Studienauftrag Gesamtkonzept Freiräume und Verkehr Ortskern Arlesheim

Jurybericht

Übersichtsplan

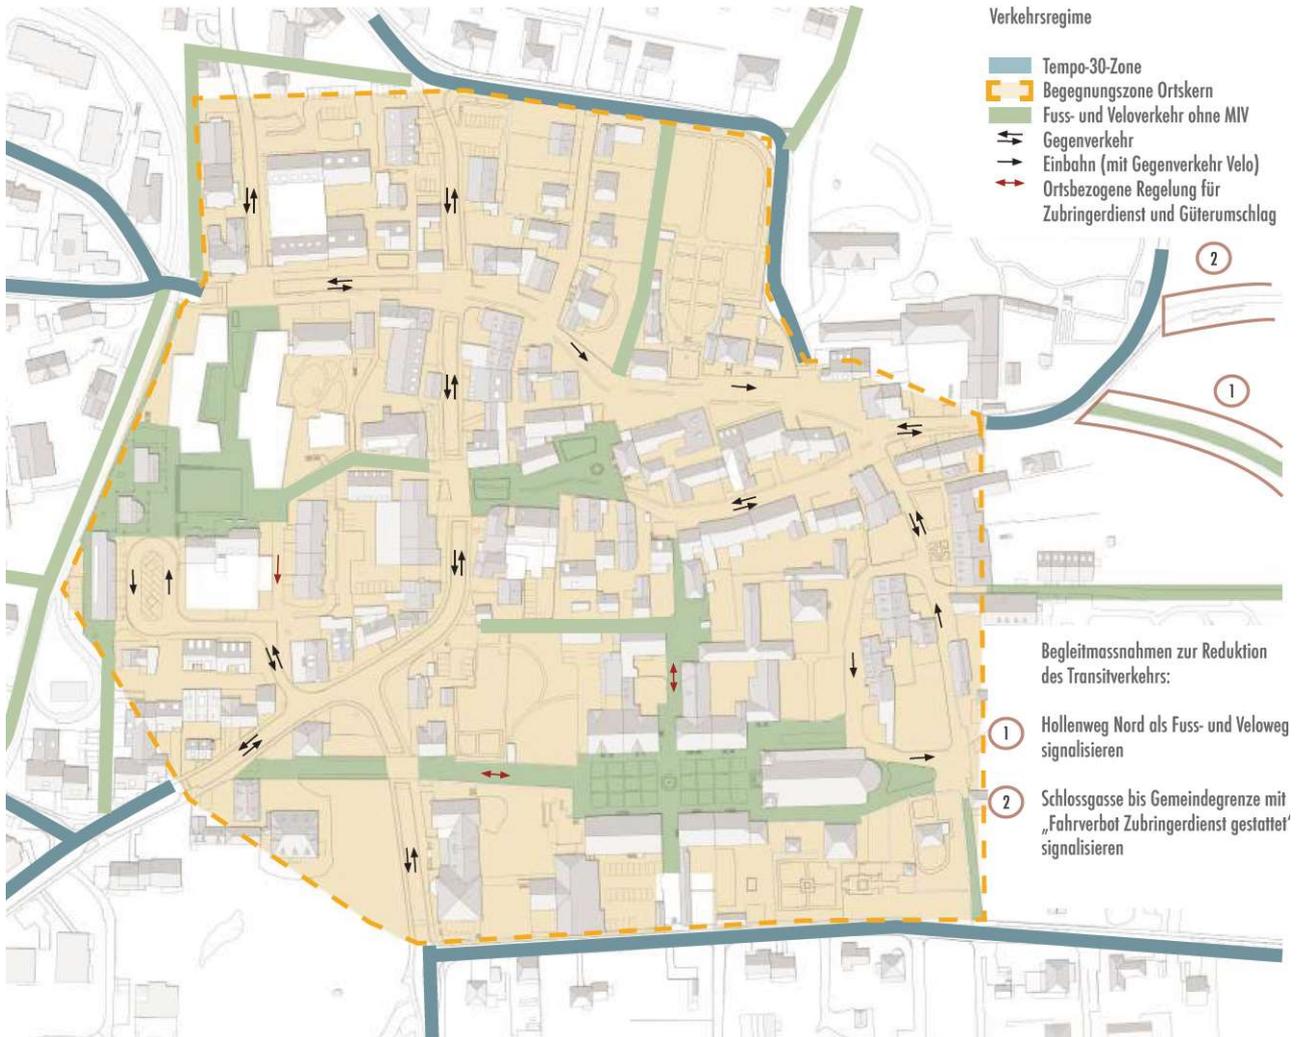
Aus ortbaulicher Sicht sind in Arlesheim zwei sehr unterschiedliche Typologien zu erkennen: Einerseits das organisch gewachsene Dorf, was sich entlang des Bachs und der Verkehrswege entwickelt hat und andererseits den geplanten, orthogonal organisierten Dombezirk. Darauf aufbauend werden die beiden Bereiche individuell und spezifisch gestaltet, was zu einer klaren Erkennbarkeit und Stärkung der jeweiligen Identität führt.

Im Dorf verbinden die einheitlich gepflasterten Strassen und Gassen den historischen Ortskern mit dem neuen Zentrum. Die Trennung von Geh- und Fahrbereich wird aufgelöst, was dazu führt, dass der Raum durch die Fassaden der Gebäude und nicht durch die Strassen definiert wird. Dies hat nicht nur die positive Nebenwirkung, dass die historischen Gebäude mehr zur Geltung kommen, sondern es führt auch zu einer überraschenden Großzügigkeit, die in erster Linie der Bewegung und der Nutzung im Raum zugutekommt. Der untere Teil der Ermitagestrasse wird unter Berücksichtigung des intensiven Verkehrs konventionell, also mit einer Unterscheidung von Geh- und Fahrbereich, vorgeschlagen. In Anbetracht, dass es sich hierbei nur um einen kurzen Abschnitt handelt und dieser noch in der Begegnungszone ist, stellt sich hier die Frage der Sinnhaftigkeit.

Der unterirdisch gelegene Dorfbach wird in Form eines schmalen Kanals oberirdisch sicht- und erlebbar gemacht. Die Linienführung orientiert sich am ursprünglichen Verlauf, was in sich stringent ist, aber funktional nicht vollends zu überzeugen vermag. Mit entsprechenden Massnahmen, wie einer Überdeckung mit Gitterrosten wird zwar reagiert, was aber zur Folge hat, dass man den Bach viel weniger erlebt. In diesem Zusammenhang ist eine auf die heutigen Verhältnisse angepasste Linienführung zu prüfen.

Aufweitungen, Vorzonen und Plätze entlang der beiden Achsen werden durch einen Kiesbelag, Baumpflanzungen und Sitzbänken zu kleinen atmosphärischen Aufenthaltsorten transformiert. Als wichtiger Begegnungs- und Veranstaltungsort wird der zentrale Dorfplatz mit einem Plattenbelag akzentuiert und hebt sich durch seine hellere Erscheinung klar von seinem Umfeld ab.

Die Hauptstrasse wird durch eine klare Trennung zwischen Fahrbahn und Trottoir als klassischer Strassenraum verstanden. Mit dem Entscheid, die beiden neuen Bewegungsachsen entlang des Dorfbachs zu priorisieren, führen sie, als übergeordnete Struktur, auf selbstverständliche Art und Weise über die Hauptstrasse hinweg.

Der Dombezirk wird einheitlich und vollständig mit den teils schon vorhandenen Wackersteinen gepflastert. Auf dem Domplatz sollen die Asphaltflächen entfernt und durch Chaussierung ersetzt werden, was zu einer stimmigeren Situation führt. Die vorgeschlagen Hochstammbäume auf dem Domplatz werden als kritisch erachtet und überzeugen so noch nicht.

Die Durchgrünung mit Grossbäumen muss bezüglich der generellen Gebäudekonservierung und der optischen Erlebbarkeit von hervorgehobenen Baudenkmalern noch einmal überprüft werden. Auf dem Domplatz sind Bäume undenkbar.

- Bach: Grundsatzfrage zur Bachoffenlegung, technische Machbarkeit, genaue Linienführung, Präzisierung der Öffnung, Erlebbarkeit des Baches
- Ermitagestrasse im Neuen Zentrum: konventionelle Ausgestaltung mit Unterteilung Geh- und Fahrbereich ist noch einmal zu prüfen (nicht ganz stringente Umsetzung des Konzepts)
- Materialisierung: Evaluation des richtigen Materials u.a. unter Berücksichtigung der Kosten
- Einbahnregime: Grundsatzentscheid notwendig
- Etappierung: Parkierung muss in jeder Etappe der Umsetzung gewährleistet sein
- Konzept für die öffentlichen Grünräume: Bedeutung, Anbindung, Auffindbarkeit

Fuss- und Veloverkehr

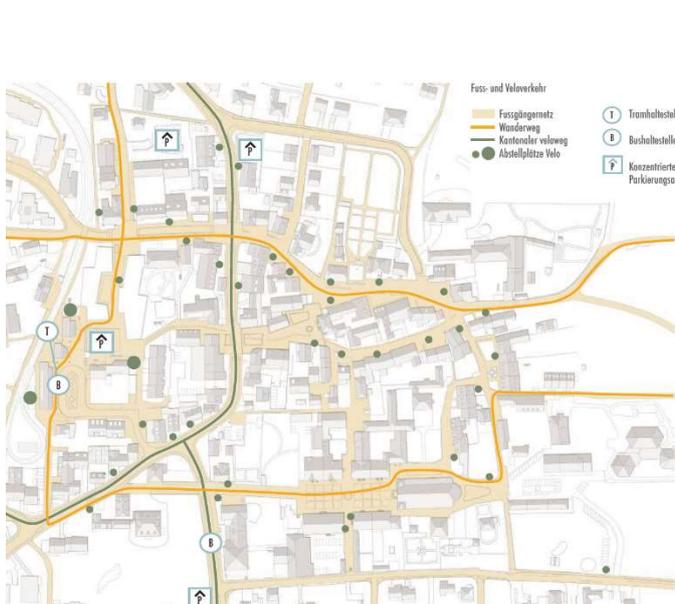
Das Projekt setzt auf die Einheitlichkeit im Ortskern und schlägt hierfür die Erweiterung der Begegnungszone auf den gesamten Ortskernperimeter vor (z.B. auf dem Dornachweg bis zum Finkelerweg oder auf der Hauptstrasse bis zum Anschluss Domstrasse). Damit kann einerseits ein einheitliches Tempo- und Vortrittsregime erreicht werden, andererseits trägt das Entfernen von überflüssig werdenden Signalen zur Übersichtlichkeit bei.

Zur Reduktion des Durchgangsverkehr Richtung Hollenweg und Schlossgasse soll auf der Ermitagestrasse zwischen der Hauptstrasse und dem Andlauerweg ein Einbahnregime eingeführt werden. Damit kann rund die Hälfte des Verkehrs auf diesem Strassenabschnitt verbannt werden. Zudem kann der Platzbedarf für den motorisierten Verkehr auf der Ermitagestrasse reduziert werden und es bleibt mehr Spielraum für die Gestaltung übrig, z.B. den Bach.

Zur Reduktion des Durchgangsverkehrs werden noch weitere Massnahmen genannt (Hollenweg Nord als Fuss- und Veloweg signalisieren oder unterster Teil der Schlossgasse mit Fahrverbot "Zubringerdienst gestattet"), ohne jedoch im Detail auf die Auswirkungen dieser Vorschläge einzugehen wie z.B. Mehrverkehr auf dem Finkelerweg. Für das Gesamtkonzept sind sie aber nicht zwingend und können allenfalls auch zu einem späteren Zeitpunkt realisiert werden.

Parkierung

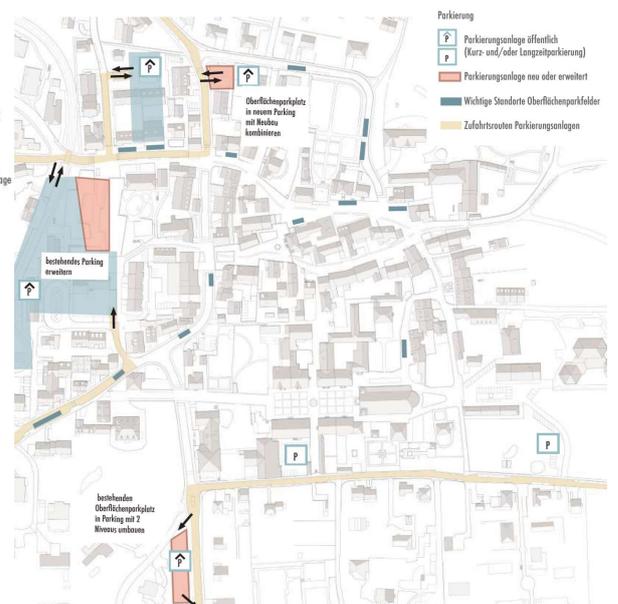
Die Reduktion von öffentlichen Parkplätzen entlang der Strassen im Ortskern soll durch Erweiterungen der Parkieranlagen oder Öffnung der bestehenden Parkhäuser für die Allgemeinheit kompensiert werden. Für das lokale Gewerbe mag dies kurzfristig einschränkend wirken, längerfristig kann es aber eine Chance sein. Für die Velos sind dispers verteilte Parkplatzstandorte vorgesehen, was sich günstig auf die Erreichbarkeit der einzelnen Ziele im Dorfkern auswirkt.

Konzept der Charakterräume

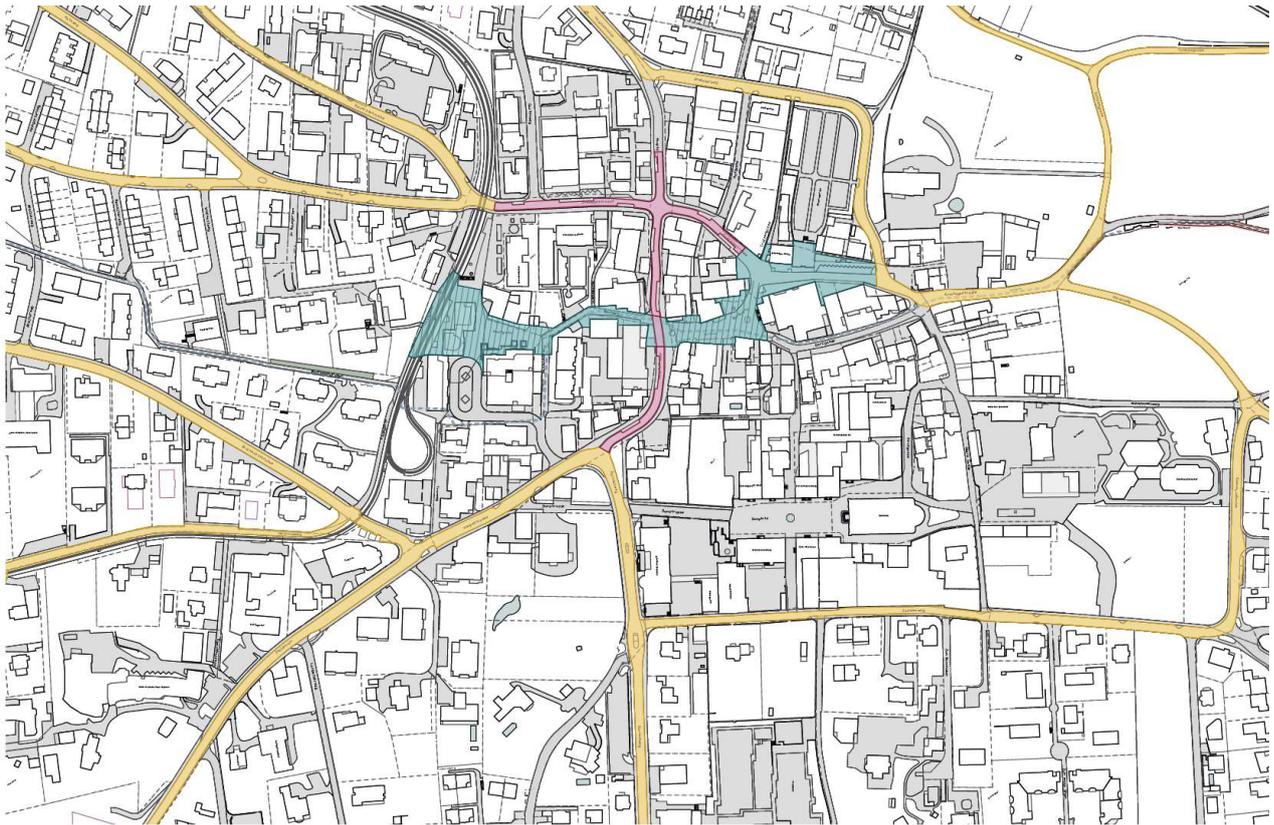
Aus dem Verständnis, dass die heutige Gestaltung und die Verkehrsführung dem historischen Ortskern von Arlesheim nicht gerecht werden, definieren die Verfasser vier „Charakterräume“; den Platzraum, die Geschäftsstrasse, die Gasse und die Verbindungsstrasse. Auf dieser Basis wird der Ortskern neu geordnet. Ein „Gestaltungskanon“, der insbesondere die Materialisierung definiert und vereinheitlicht, stellt den übergeordneten Zusammenhang sicher.

Der Dorf- und Postplatz sowie der Domplatz sollen als Platzräume gestärkt werden. Ein Belagsteppich aus Gubersteinen prägt die Plätze. Als Reminiszenz an die Gestaltung der letzten 30 Jahre wird der bestehende Porphyr in Form von „Einsprenkelungen“ eingebaut, die in den Darstellungen und den Referenzbildern etwas modisch daherkommen. Die Gebäude an den Platzräumen werden über „Pflasterbänder“, die entlang der Fassaden geführt werden, zusätzlich akzentuiert. Dazu gibt es aber weder eine Herleitung noch eine einheitliche Anwendung, was einige Fragen aufwirft.

Einheitlich gestaltete Trottoirs aus Gubersteinen, Rinnen aus Porphyrsteinen sowie eine Fahrbahn aus farblosem Asphalt prägen die Geschäftsstrassen. Locker gestreute Schnurbäume strukturieren den Strassenraum. Daran angelagert sind Auto- und Veloabstellplätze. Die Vorstellung, dass der Strassenraum dadurch in einen „platzartigen Freiraum“ überführt wird, teilt die Jury nicht. Der vorgeschlagene Asphalt mit farblosem Bitumen hat zwei Nachteile. Einerseits wirkt der Belag durch den Reifenabrieb bereits nach kurzer Zeit verschmutzt und andererseits führen Reparaturen am Belag, durch die Farbunterschiede von alt und neu, zu einem unschönen Patchwork. Zudem sind die für die Reparaturen benötigten Kleinmengen sehr teuer, da zur Herstellung das Mischwerk vorgängig gereinigt werden muss. In diesem Zusammenhang wird die Materialwahl als nicht praktikabel beurteilt.

Die Gassen werden von Fassade zu Fassade in Asphalt und einer mittig verlaufenden Entwässerungsrinne aus Porphyrsteinen ausgeführt. Die Schlichtheit sowie die Materialverwandtschaft zu den anderen Räumen werden als adäquater Ansatz erachtet.

Verkehrskonzept

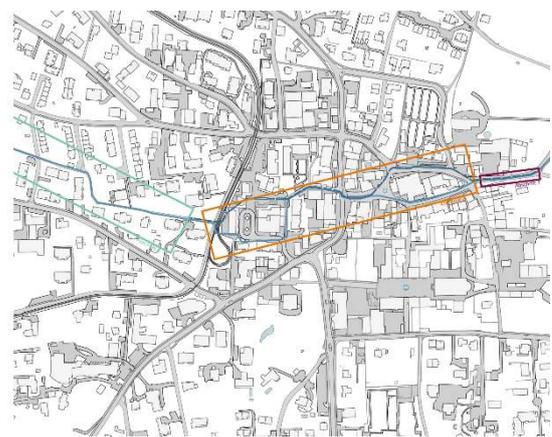
Das Projekt unterscheidet zwischen Geschäftsstrassen und Platzräumen, welche sich neben der Gestaltung auch im Geschwindigkeitsregime unterscheiden: so sollen die Geschäftsstrassen aus der Begegnungszone neu in die Tempo 30-Zone überführt werden. Damit wird gerade an der Hauptstrasse mit den beidseitigen Geschäften ein Vorteil der Fussgänger aufgegeben: der Fussgängervortritt. Die übrigen Strassen und Gassen verbleiben in der Begegnungszone, während der Domplatz, der Dorfplatz und der Postplatz zu Fussgängerzonen umgewandelt werden. Anstelle von verkehrstechnischen "Eingangstoren" soll das Zentrum mittels Strassenraumgestaltung der verschiedenen Charakterräume erkennbar gemacht werden.

Die Planer sind der Ansicht, dass der Transitverkehr heute in einem verträglichen Rahmen liegt und verzichten bewusst auf Massnahmen wie Einbahnstrassen oder Umfahrungen, nicht zuletzt auch wegen den negativen Folgen wie Verlagerung des Verkehrs oder höhere Geschwindigkeiten. Die neu auf der Fahrbahn horizontal versetzt angeordneten Parkplätze sollen zur Verkehrsberuhigung und zur Erhöhung des Durchfahrtswiderstand beitragen. Durch die verbleibende

Durchfahrtsbreite können zwei Fahrzeuge jedoch nicht mehr kreuzen. Dies dürfte dazu führen, dass während den Hauptverkehrsspitzen entweder ein unangenehmer Stopp-and-Go-Verkehr entsteht oder dass die Zufussgehenden im überfahrbaren Seitenbereich zusätzlich tangiert werden.

Parkierungskonzept

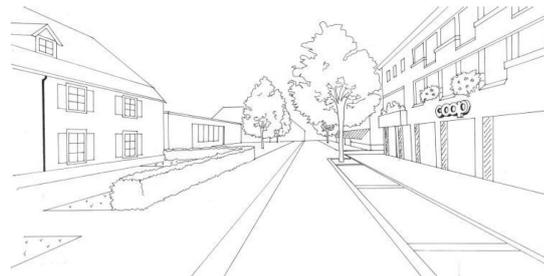
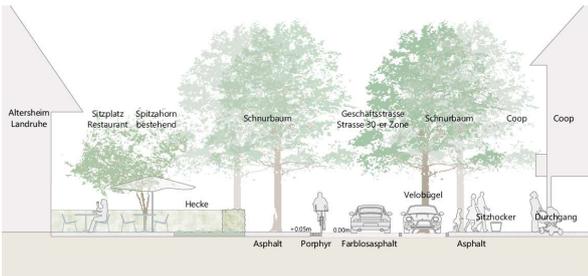
Die Anzahl der oberirdischen Parkplätze im Zentrum soll reduziert werden. Die Besucher werden mit entsprechenden Wegweisern zu den bestehenden Parkhäusern und Parkplätzen geleitet. Dadurch sollen diese besser ausgelastet werden. Entlang der Hauptstrasse und Ermitagestrasse Nord soll ein Kurzzeit-Parkieren (< 1h) eingeführt werden, während insbesondere auf dem historischen Teil der Ermitagestrasse ein informelles Parkieren von max. 15 min vorgeschlagen wird. Dort sollen die Parkplätze signalisiert, nicht aber markiert werden, was zum Zuparkieren eines Raumes oder zum Parkieren an unübersichtlichen Stellen führen kann. Ob und wo sich dieses System in der Praxis schon bewährt, lassen die Verfasser offen.

Insgesamt wurde die Verkehrssituation gut erfasst und beurteilt. Mit der Herausnahme einzelner Geschäftsstrassen aus der Begegnungszone wird aber der lebendige Ortskern durch Strassen, auf welchen der motorisierte Individualverkehr vortrittsberechtigt ist, zerschnitten und somit für den Fussverkehr weniger attraktiv. Es bestehen Bedenken, dass ein unterschiedliches Parkbewirtschaftungssystem im Ortskern eher für Verwirrung sorgen wird.

Konzept

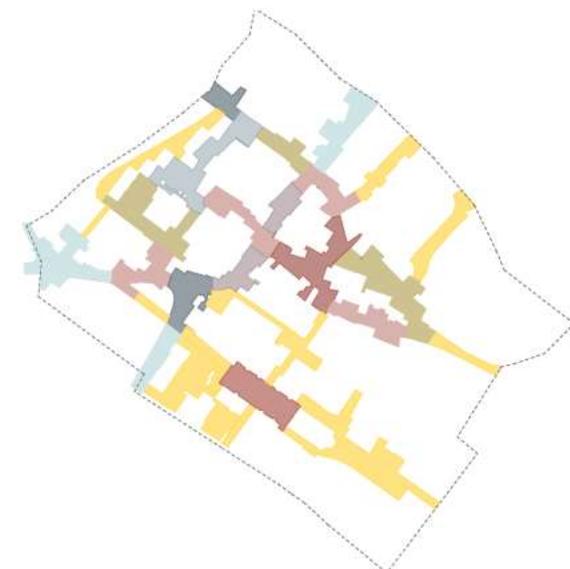
Aus der Analyse der Siedlungsstruktur resultiert die Erkenntnis, dass der Ortskern bereits heute aus einer Vielzahl von stimmungsvollen und miteinander verknüpften Freiräumen, wie Plätze, Gassen und Strassen besteht. Das netzartige Freiraumsystem wird von den Verfassern mit einem „Schwamm“ verglichen und zum eigentlichen Leitgedanken des Konzeptes deklariert. Gestalterische, funktionale und ökologische Themen werden darin eingebettet.

Eine spezifische Qualität des Schwamms ist die Aufnahme und Abgabe von Wasser. Dies wird insbesondere durch das Anlegen von neuen Grünflächen und die Pflanzung von vielen neuen Bäumen gewährleistet. Dabei werden vorwiegend einheimische Arten aber auch einige klimafeste Zukunftsbäume verwendet, die in thematischen Gruppen, wie zum Beispiel Bäume mit gefiederten Blättern, etc. angeordnet sind. Durch Verschattung und Verdunstung leisten die Grossbäume einen wesentlichen Beitrag zur Verbesserung des lokalen Klimas. Zudem sollen Kletterpflanzen und Spontanvegetation den Ortskern prägen.

Verkehrskonzept

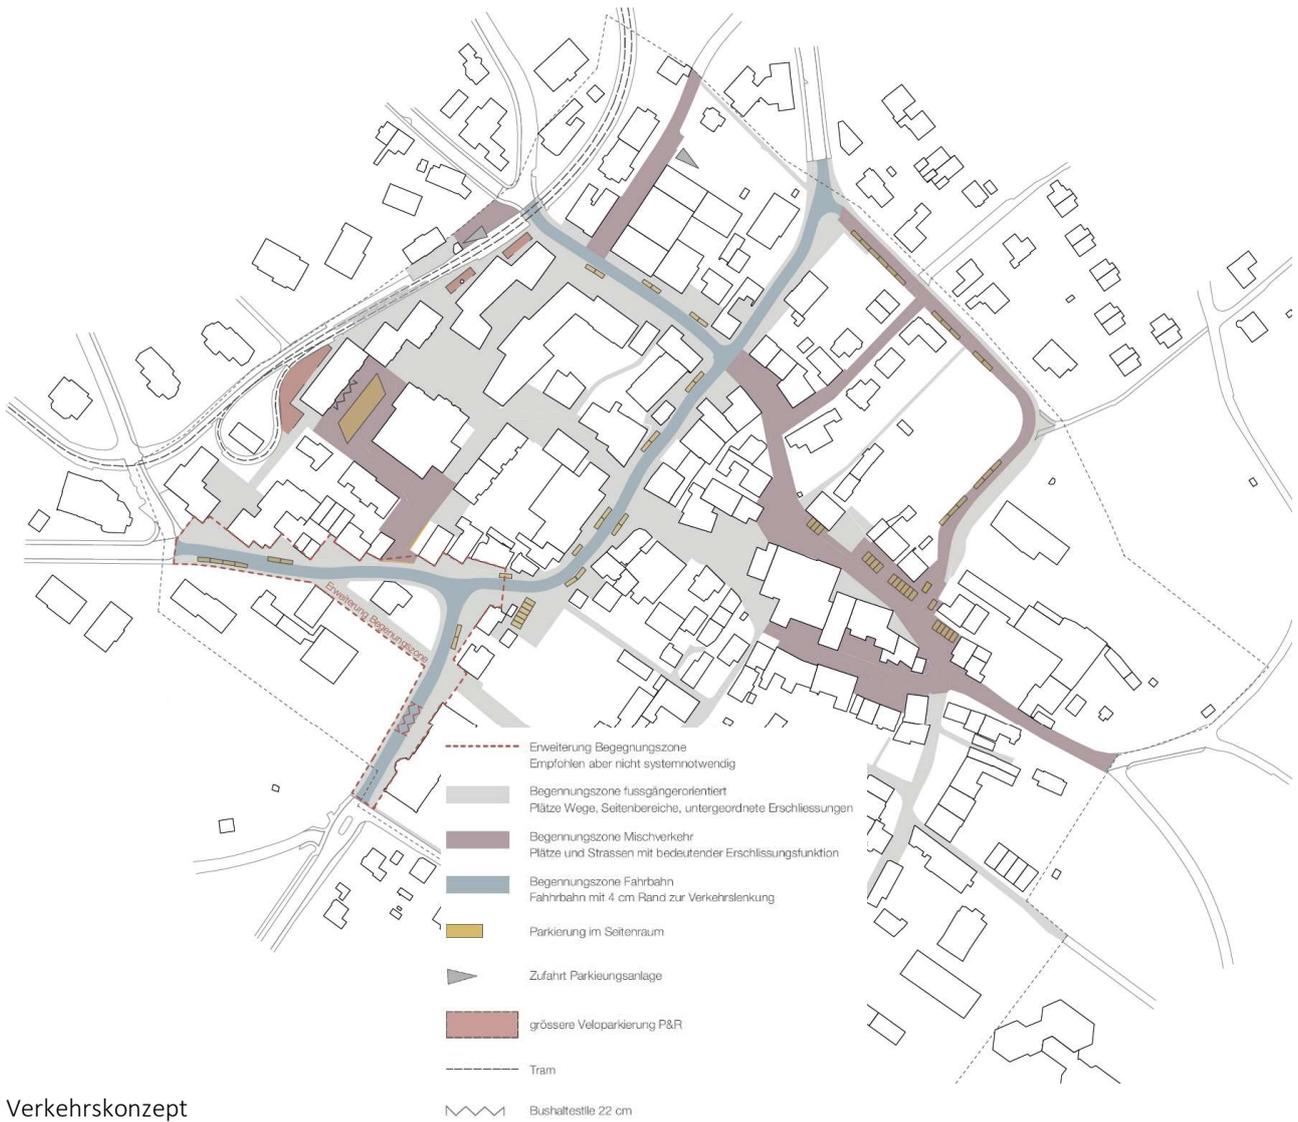
Das Projekt baut sehr bewusst auf dem bestehenden Strassennetz auf. Anpassungen werden nur wo nötig vorgenommen. Die Fahrbahn auf der Hauptstrasse, der Ermitagestrasse Nord sowie auf dem Dornachweg soll auf 5.60 m reduziert werden, so dass langsamer gefahren wird und gleichzeitig mehr Raum für die Fussgänger entsteht.

Zur Vereinheitlichung des Temporegimes soll die Begegnungszone auf der Hauptstrasse von der Brachmattstrasse bis zum Dornachweg, auf dem Dornachweg vom Finkelerweg bis zur Hauptstrasse sowie auch der Andlauerweg in die Zone miteinbezogen erweitert werden. Die Reduktion der Fahrbahnbreite soll zudem der Erhöhung des Durchfahrtswiderstandes dienen. Davon betroffen ist insbesondere die Hauptstrasse. Die Ermitagestrasse, vor allem der historische Teil, profitiert davon kaum.

Die Anzahl der oberirdischen Parkplätze wird um einige Plätze reduziert. Diese sollen in Einstellhallen kompensiert werden. Die übrigbleibenden, oberirdischen Parkplätze werden dafür betrieblich einfacher zu befahrenen Zweiergruppen zusammengefasst. Handlungsbedarf sehen die Planer bei den Veloabstellplätze der Tramhaltestelle Arlesheim Dorf, welche bedarfsgerecht erweitert werden sollen. Im Ortskern sollen dezentrale Standorte bei den einzelnen Geschäften gefördert werden.
